オリンパス株式会社

回収ネット(滅菌済みタイプ)

00711189・00711190 仕様変更のご案内

2、変更内容

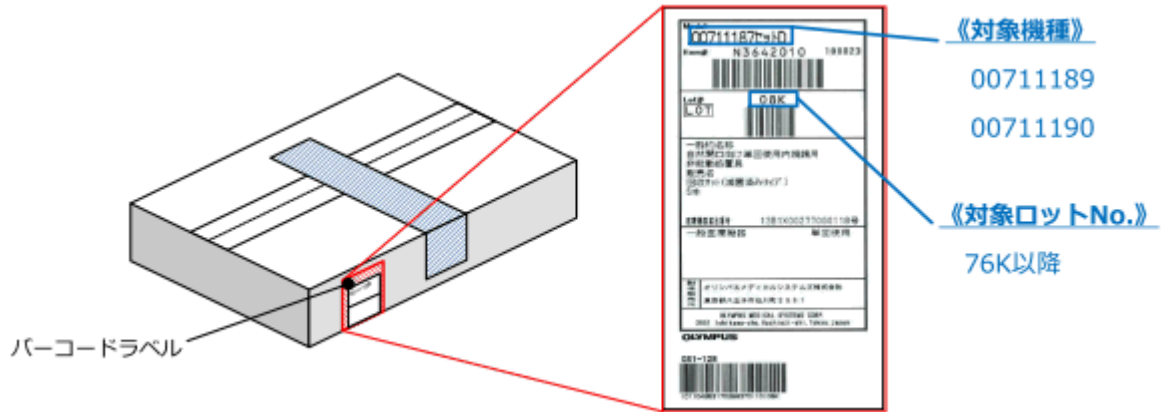
回収ネット(00711189/00711190)におきまして輸送時の振動によりハンドルがスライドしてしまい、ネットがシース内に引き込まれ、シース先端が割れる現象が発生しました。

これにより、シース先端部分にネットが引っかかってしまい、「ネットのほつれ」や「収納不良」に繋がるおそれがあるため、このたび輸送の際にネットがシース内に引き込まれないようストッパを追加致します。

4、ハンドルストップの外し方

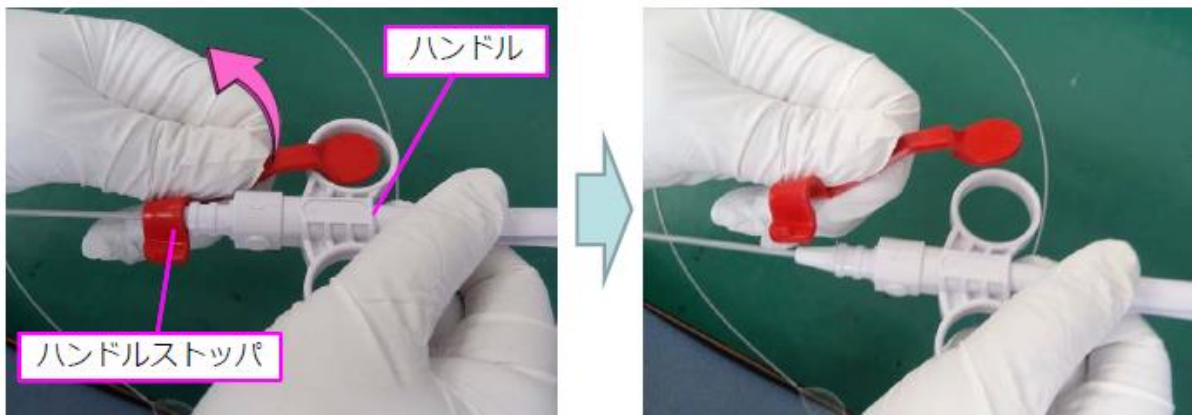
ハンドルを把持した状態で、ハンドルストップを下図矢印方向に力を加えると簡単に取り外せます。
